Thurmanin aukio: Pysäköintihallin varauloskäynnin ”pömpeli” siirrettävä pois torin keskeltä

Kauniainen 22.05.2017

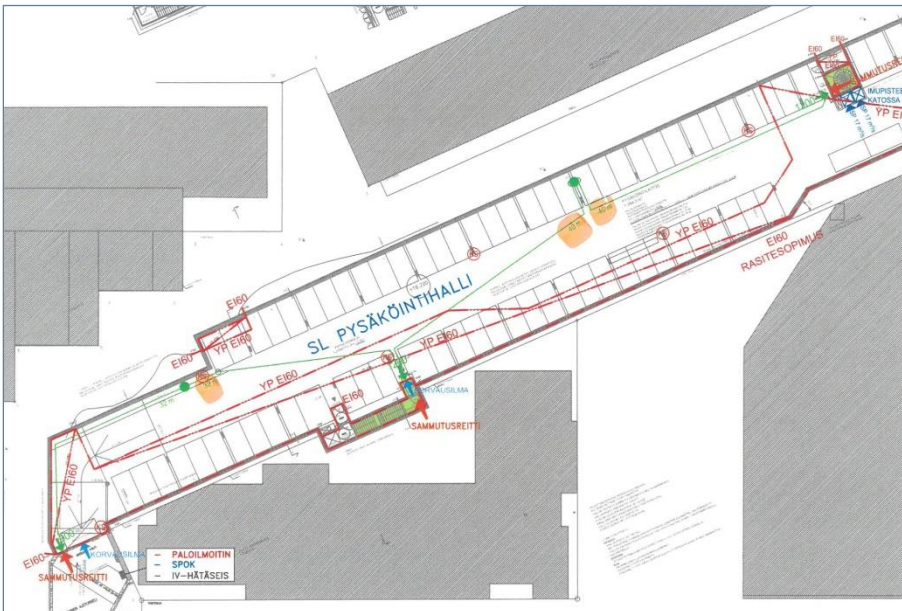
Osana Kauniaisten keskustan loppuun rakentamista rakennetaan valmiiksi myös Thurmanin aukio eli keskustori. Vastoin aikaisempia suunnitelmia keskelle toria on ilmestynyt ”pömpeli” eli varauloskäynti rakennettavan asuintalo Tribuunin pysäköintihallista. Pömpeli on kooltaan noin 4 x 5 metriä ja korkeus arviolta 3 metriä; katso kunnallistekninen yleissuunnitelma alla.

Pömpeli haittaa olennaisesti torin käyttöä ja on visuaalinen fiasko.

Kun tarkastellaan pysäköintihallin piirustuksia, voidaan todeta, että tämä varauloskäynti voitaisiin sijoittaa hallin pohjoisseinän sijasta sen eteläseinälle, jolloin pömpeli tulisi uuden liiketalon seinustalle (katso piirustus alla). Uusi sijainti olennaisesti parantaisi torin käytettävyyttä ja torin arkkitehtuurista ilmettä, ja toisi vielä kaksi lisäpaikkaa autohalliin.

Thurmanin aukion eli keskustorin käytettävyyden ja arkkitehtonisen ilmeen parantamiseksi kaupungin tulee neuvotella NCC-Bonavan kanssa siitä, että pysäköintihallin varauloskäynti siirretään torin keskeltä sen reunaan.
